INFORME DE HITO DE CONTROL
N° 027-2022-OCI/3948-SCC

“RECUPERACIÓN DE LA I.E. N° 89541 NIVEL
PRIMARIA CON CÓDIGO LOCAL 733894 DEL
DISTRITO DE NUEVO CHIMBOTE, PROVINCIA DEL
SANTA, DEPARTAMENTO DE ÁNCASH”

HITO DE CONTROL N° 5 – VALORIZACIÓN DE OBRA N° 10

IMAGEN N° 1
DISTRIBUCIÓN DEL SEGUNDO NIVEL DEL MÓDULO 2

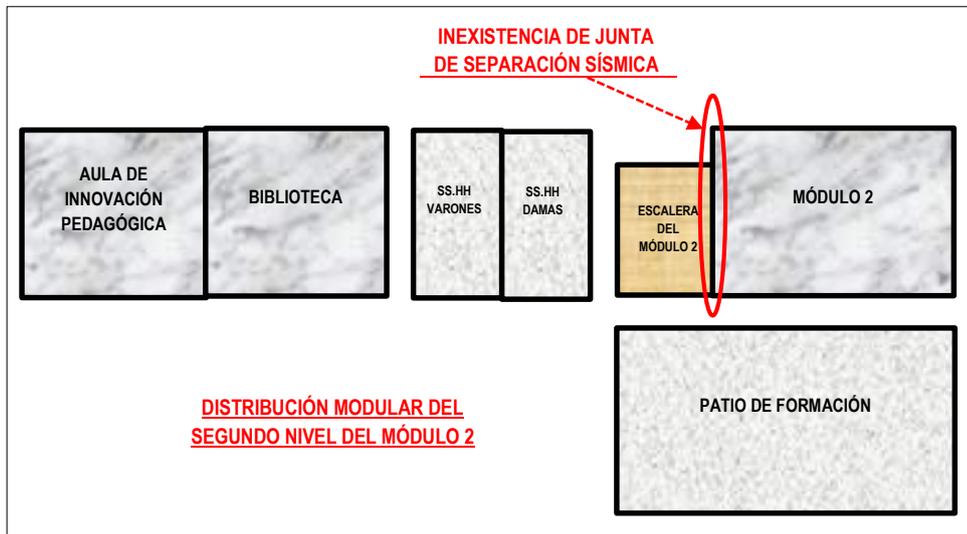
Entre el bloque 2 y la escalera de la obra del segundo nivel, se constató la inexistencia de junta de separación sísmica, defecto que anula el desplazamiento lateral permisible en ambos bloques estructurales, ante la ocurrencia de un evento sísmico, permitiendo que estas interactúen entre si y se ocasionen daños o el colapso de las estructuras con consecuencias imprevisibles para sus ocupantes.

Como se puede apreciar en la imagen anterior, la inexistencia de una junta de separación sísmica entre la escalera y el módulo "2", hace que ante la ocurrencia de un evento sísmico estas secciones interactúen entre sí por impedimento al desplazamiento lateral y se ocasionen daños severos o el colapso de las estructuras con consecuencias imprevisibles e irreparables para las edificaciones y sus ocupantes.

IMAGEN N° 2
JUNTA DE DILATACIÓN DE e=2", ENTRE ESCALERA Y MÓDULO 2

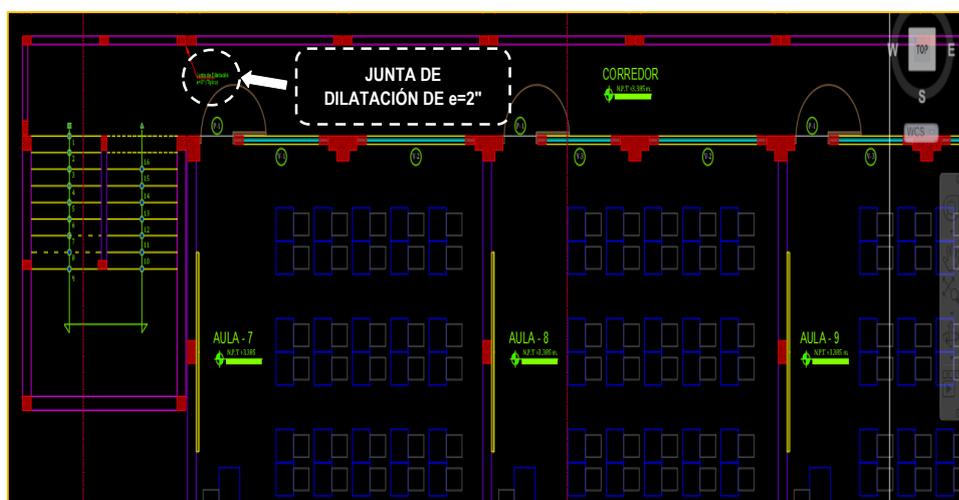
Asimismo, de la revisión al plano de arquitectura en planta, del expediente técnico aprobado, se verifica la existencia de una junta de dilatación de 2" entre los bloques de la escalera y el módulo 2 propiamente dicho, como se aprecia en la siguiente imagen:

Asimismo, se ha verificado la existencia de una junta de dilatación y expansión rellena con mortero de concreto, en lugar de una junta de separación sísmica de e=2” especificada por los planos, entre la escalera y el módulo “2”, tal como se aprecia en las siguientes imágenes:

IMAGEN N° 6
AGRIETAMIENTO EN VEREDA EXTERIOR ENTRE LA COCINA
Y LOS SS.HH DE LA DIRECCIÓN

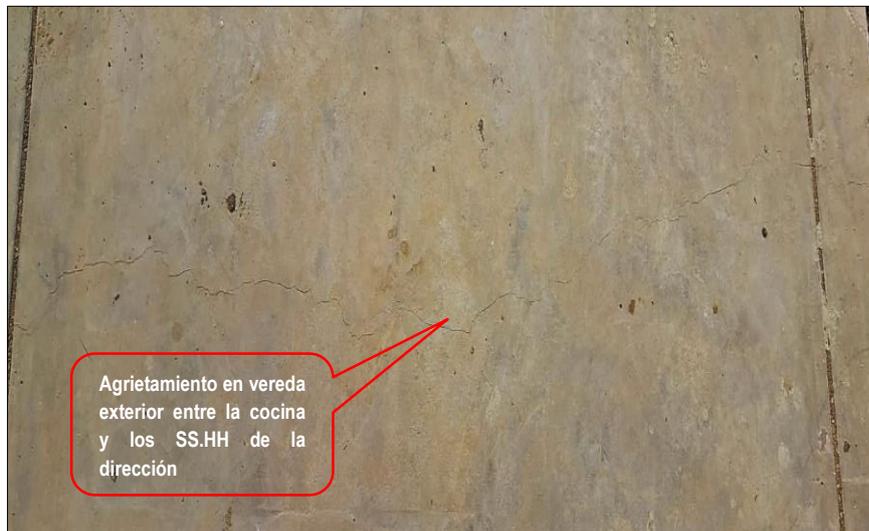
En la visita de inspección de 29 de noviembre de 2022, se observó la presencia de agrietamientos en veredas ubicadas al exterior de la dirección, entre la cocina y los SS.HH de la dirección y entre el bloque 1 y la sala de uso múltiple, observación que se registró en el acta de inspección n.º 099-2022-MDNCH-OCI/3948, según lo siguiente:

6. Se observa el agrietamiento en veredas exteriores de la obra, (...).

IMAGEN N° 10
PRESENCIA DE FISURA EN PISO EXTERIOR DEL BLOQUE 1

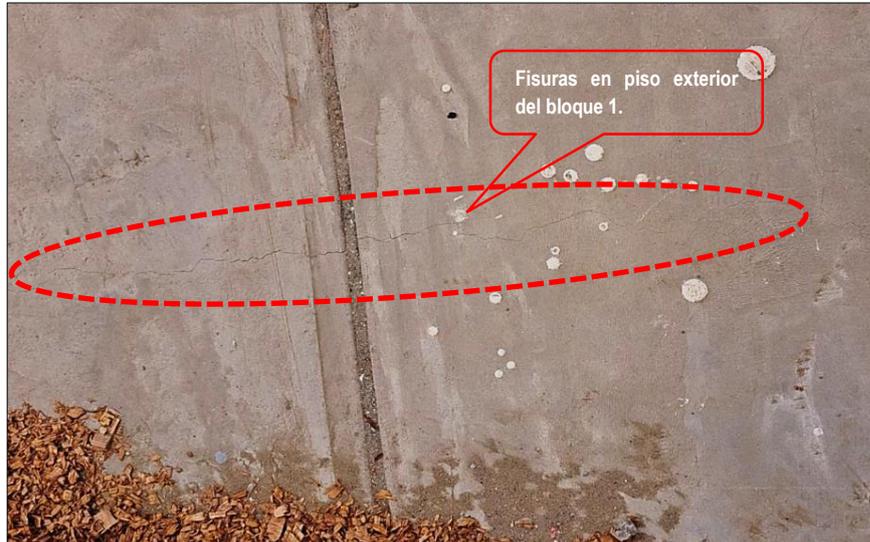
En la visita de inspección realizada el 7 de noviembre de 2022, se observó la presencia de fisuras en graderías y piso exterior del bloque 1; situación que fue advertida en el acta de inspección n.º 081-2022-MDNCH-OCI/3948, según lo siguiente:

5) *Se visualiza la presencia de fisuras en graderías del Bloque 1, y fisura en piso exterior del aula de segundo nivel del Bloque 1.”*

IMAGEN N° 11
PRESENCIA DE FISURA EN VIGA DEL PRIMER NIVEL DEL BLOQUE 2

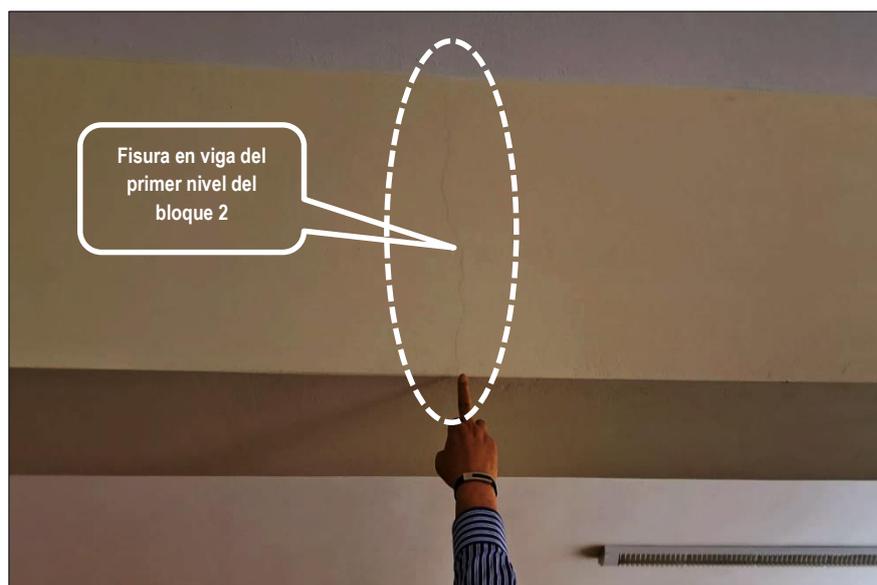
Asimismo, en la visita de inspección de 29 de noviembre de 2022, se observó la presencia de fisuras en graderías y piso exterior del segundo nivel del bloque 1; así como, en la viga del primer nivel y placa del segundo nivel del bloque 2; situación que fue advertida en el acta de inspección n.º 099-2022-MDNCH-OCI/3948, conforme se muestra a continuación:

5. Se observa la presencia de fisuras en los diferentes ambientes, (…)”

IMAGEN N° 20
PLANO DE UBICACIÓN DEL BIODIGESTOR SEGÚN EXPEDIENTE TÉCNICO

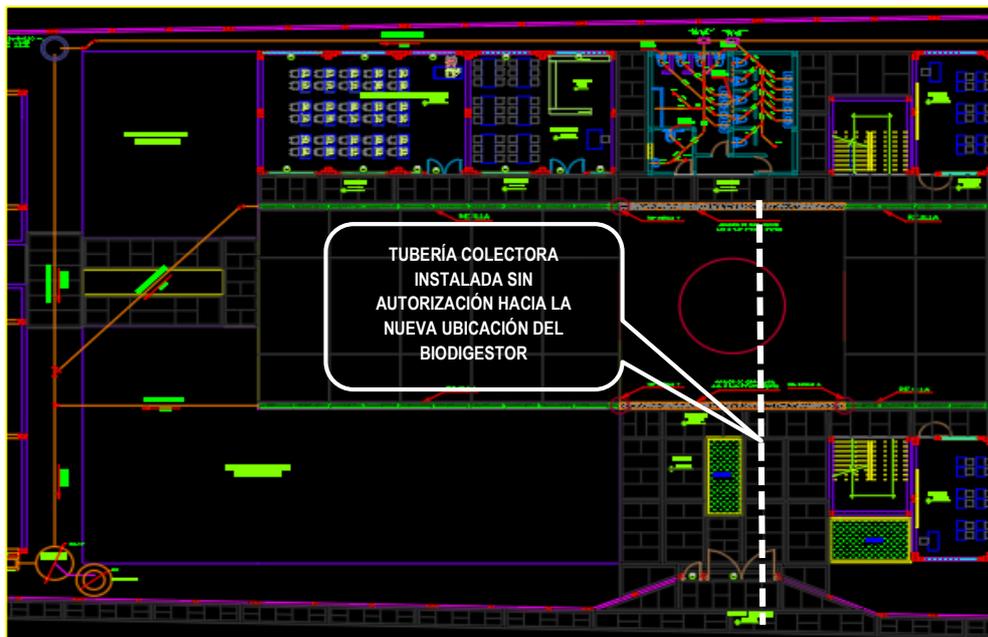
De igual forma, de la revisión al plano del sistema de desagüe y ventilación (IS-02) del expediente técnico aprobado, se verifica la ubicación del biodigestor, como parte del sistema de tratamiento de aguas residuales para la I.E., en una zona diferente al que vendría ejecutando el contratista, conforme se aprecia en la siguiente imagen:

De lo expuesto, se desprende que la Supervisión, en representación de la Entidad no estaría cautelando que se respete lo especificado en los planos del expediente técnico aprobado respecto a la instalación de las tuberías colectoras de desagüe; consecuencia a ello, el contratista habría modificado el trazo del colector sin contar con una autorización que la viabilice, situación que generaría controversias y contratiempos para la culminación de obra en afectación a la restitución oportuna del bienestar perdido por los beneficiarios como consecuencia de los embates del niño costero, teniendo en cuenta que la obra debió culminarse el 4 de noviembre de 2022, contraviniendo lo dispuesto en el numeral 34.1 del artículo 34 de la Ley de Contrataciones del Estado, que refiere:
